# **Avis délibéré de l'Autorité environnementale sur la suppression des passages à niveau 90 sur la RD 302 et 91 sur la RD 2, commune de Reignier-Ésery (74)**

**n°Ae: 2016-35**

Figure 1 : Présentation cartographique et photographique du projet (Source dossier)

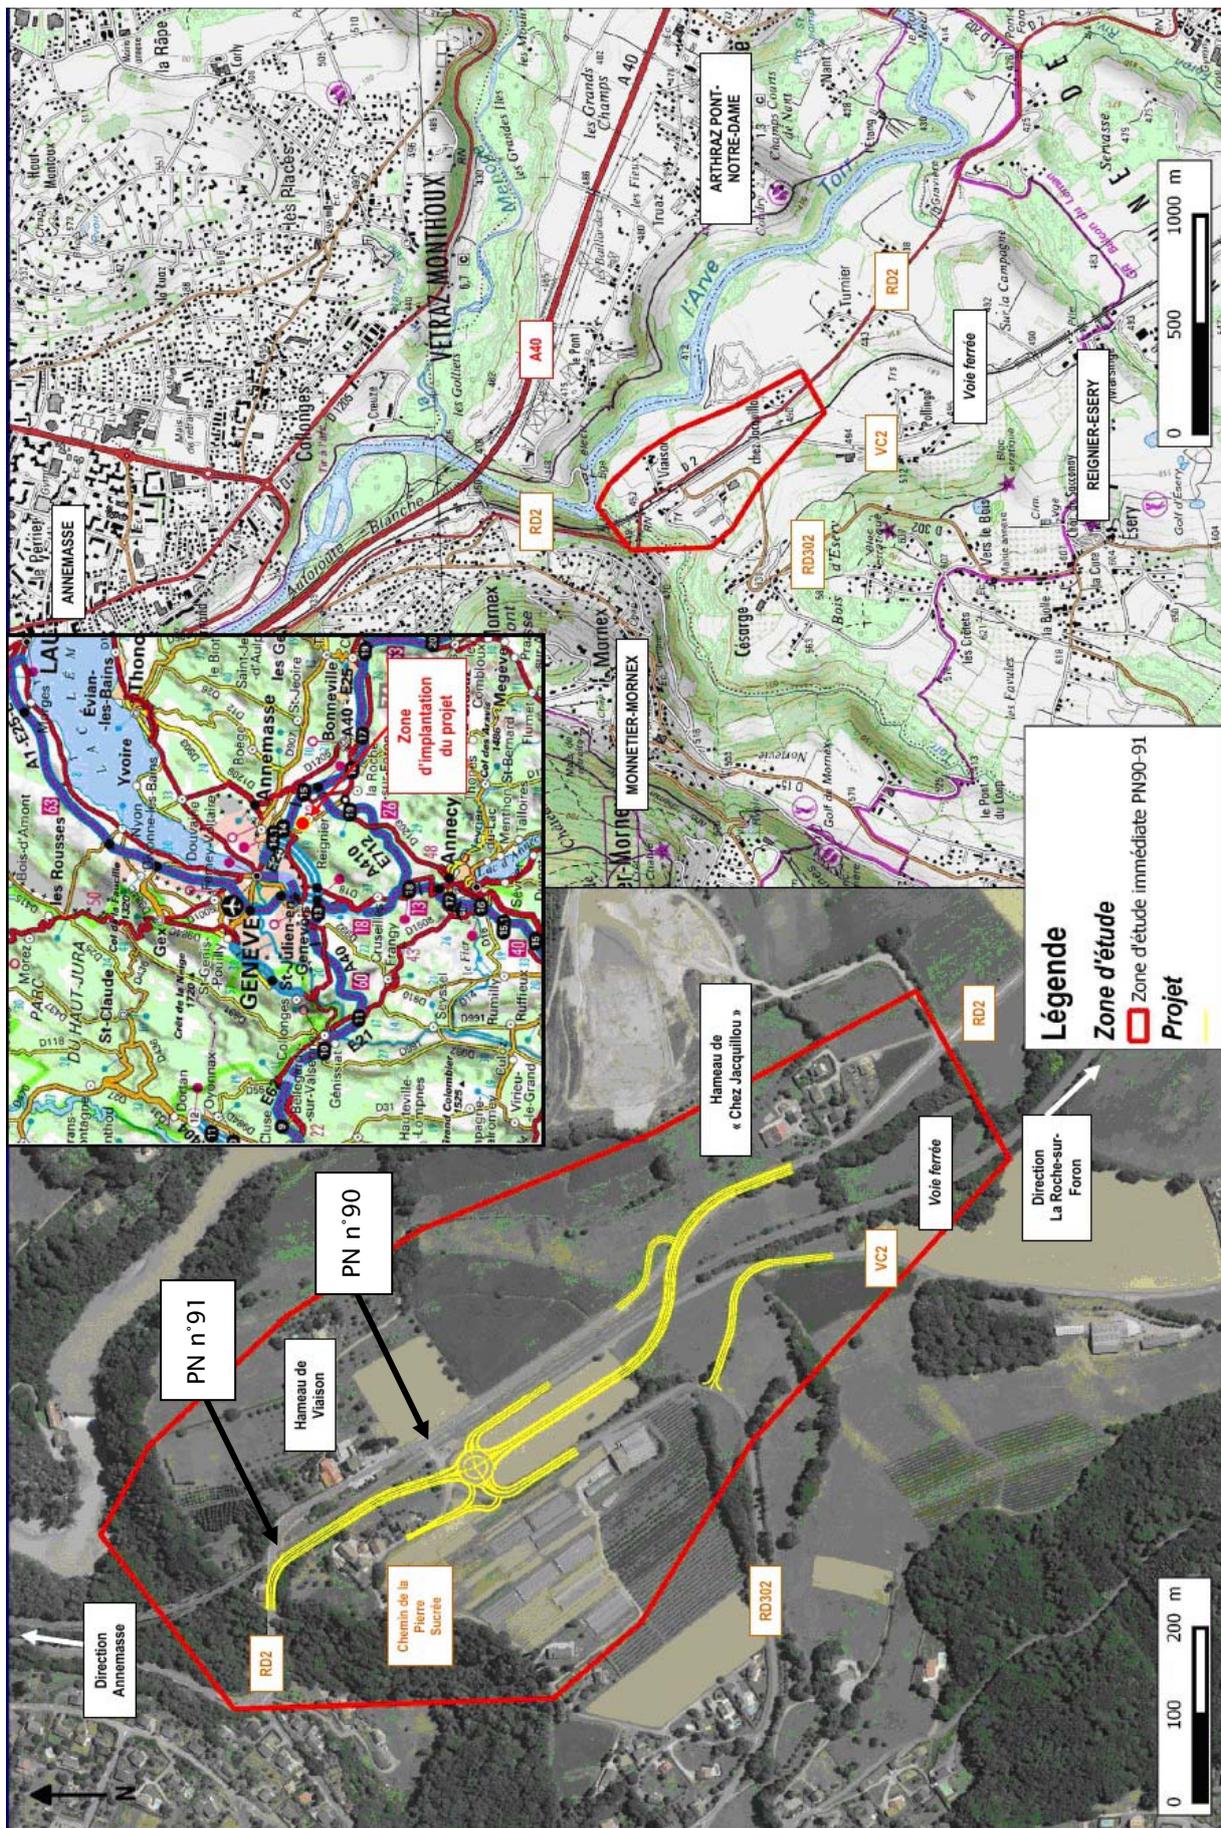
Le projet apparaît en jaune sur la partie gauche de la figure 1. Il consiste à dévier la RD 2 vers l'ouest, au sud du passage à niveau 90, en créant un pont sous lequel elle franchira la voie ferrée. La RD 2 se reconnecte à la RD 302 par un nouveau carrefour giratoire, lequel dessert également les hameaux et parcelles agricoles voisines. Au nord de ce carrefour, la RD 2 est raccordée à son ancien tracé, immédiatement à l'est du pont sur le Vaison (torrent affluent de l'Arve). Deux bassins d'assainissement sont prévus. La réalisation du pont au dessus de la route est prévue pendant une période d'interruption totale du trafic ferroviaire programmée entre mars 2018 et décembre 2019. Cette interruption est rendue nécessaire par le projet Ceva<sup>4</sup> (Cornavin - Eaux vives - Annemasse) qui a pour but de renforcer l'offre ferroviaire entre Genève et la Haute-Savoie.

Deux cours d'eau traversent la zone d'étude. L'Arve, qui longe la RD 2 et la voie ferrée au nord-est (figure 1) est en mauvais état chimique et en état écologique médiocre. L'objectif pour la masse d'eau de l'Arve est d'atteindre le bon état pour 2027. Le Viaison, franchi par la RD 2 au nord-ouest du projet, est en bon état écologique et chimique.

Figure 3 : Comparaison des variantes 2 (au dessus) et 3 (au dessous). La variante 2 est retenue notamment pour son impact moyen sur l'environnement tandis que le scénario 3 engendre un impact qualifié de fort. (Source dossier - Ingerop 2014)

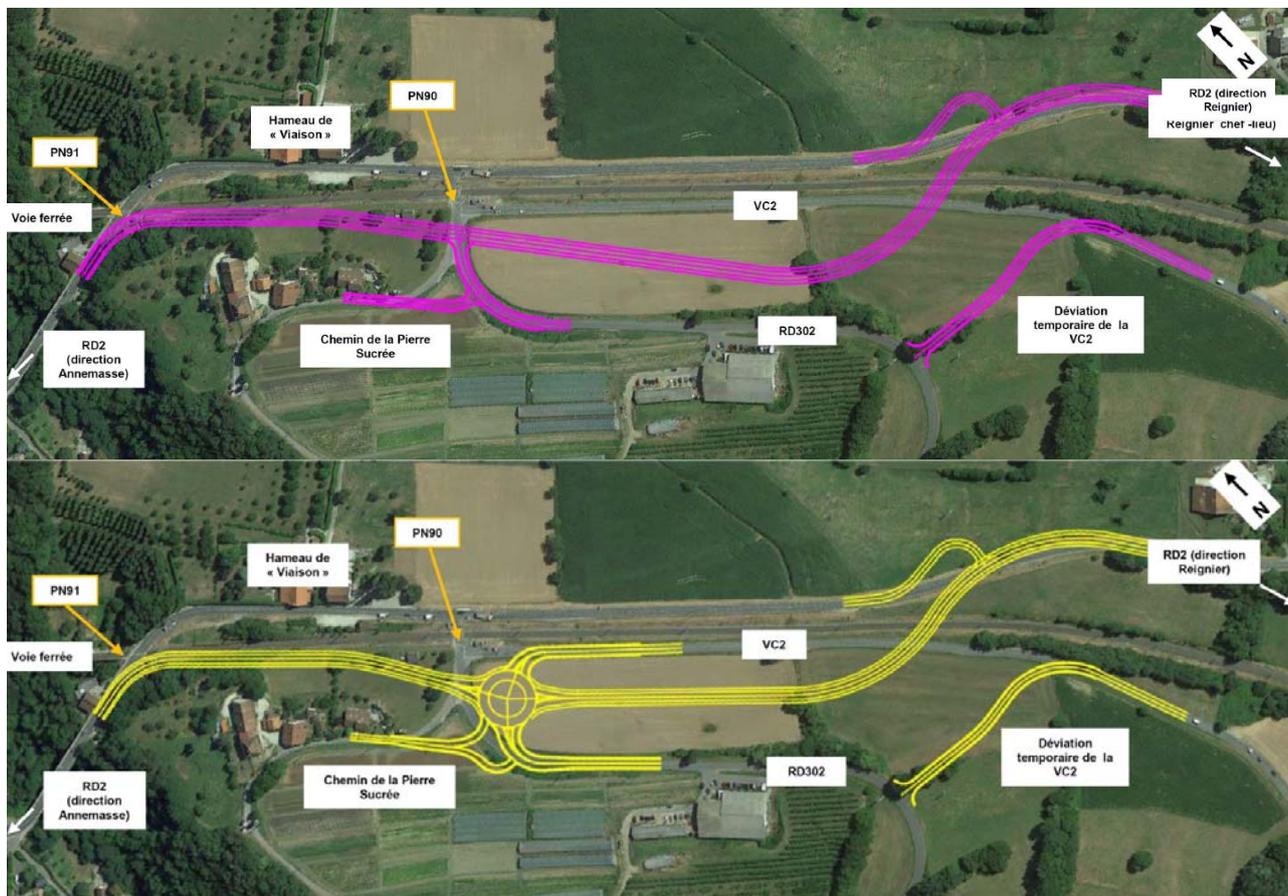
Le dossier présente une esquisse des quatre variantes envisagées et indique les raisons pour lesquelles, eu égard aux effets sur l'environnement, la variante 2 du projet a été retenue. Cette variante, qui propose un passage de la route sous la voie ferrée, a été notamment préférée à la variante 1 qui faisait franchir la route sur la voie ferrée et à la variante 4 qui se limitait au remplacement du passage à niveau numéro 91 par un passage de la route sous la voie de chemin de fer. Cette dernière variante n'a pas été retenue car elle ne permettait pas le remplacement du passage à niveau 90. Le dossier souligne par ailleurs que cette variante comporte un virage en souterrain considéré comme « déclassant » la variante (en raison de problèmes de visibilité) au niveau du passage sous la voie ferrée.

Par ailleurs, la présentation des impacts environnementaux expliquant le renoncement à la solution 3 est faiblement étayée. Cette variante, très proche de la variante 2 ne diffère de cette

dernière que par l'absence de construction d'un giratoire, remplacé par un carrefour en T. Les raisons liées à la sécurité routière sont légitimes. L'Ae signale néanmoins la faible fréquentation<sup>10</sup> des voies concernées en dehors de la RD 2. En revanche, l'impact environnemental est jugé fort pour cette variante et moyen pour la variante 2, alors que l'emprise de la variante 2 sur les terres agricoles et les espaces naturels semble plus importante. De plus, le giratoire proposé induit forcément des ralentissements et des accélérations des nombreux véhicules à moteur circulant sur la RD 2, ce qui peut accroître légèrement l'émission de substances polluantes dans l'air<sup>11</sup>.

L'analyse des variantes se termine par un tableau présentant quatre enjeux : travaux, milieu physique, milieu naturel, milieu humain. Ceux-ci sont qualifiés selon trois niveaux d'impact : faible, moyen et fort. Les deux premiers enjeux sont qualifiés d'impact fort pour toutes les variantes. L'Ae ne souscrit pas, compte tenu des éléments dont elle dispose à la lecture du dossier, à la qualification des impacts proposée pour les deux enjeux concernant les milieux. Par exemple les trois variantes 2, 3 et 4 se voient qualifiées d'un impact faible sur les milieux naturels alors que la consommation d'espace, notamment agricole, est quasi nulle pour la variante 4, et significativement plus faible pour la 3 comparée à la 2 : cette différence d'impacts n'apparaît pas dans la comparaison. En termes d'impact humain la variante 3 est proposée avec un impact fort alors que la 2 aurait un impact moyen. La différence avec la variante 3 est justifiée exclusivement par le fait que le carrefour en T est « moins avantageux que la solution avec giratoire en termes de

Au moment de conclure, le maître d'ouvrage juge que l'impact environnemental global est moyen pour les variantes 1 et 2 ce qui revient à ne prendre en compte que l'impact sur le milieu humain tel qu'il a été défini dans le tableau susmentionné. Cette analyse semble motivée en fait par d'autres objectifs que la seule sécurité routière, notamment par le souhait, quoique non exprimé comme objectif de l'opération, de supprimer également le passage à niveau 90 et de faciliter la circulation routière sur la RD 302.

***L'Ae recommande d'explicitier de façon plus objective la différence d'impact environnemental entre les variantes 2, 3 et 4, en donnant des poids différents à la sécurité et à la facilité de circulation routière et en intégrant toutes les évaluations d'impact pour les milieux naturels et humains.***
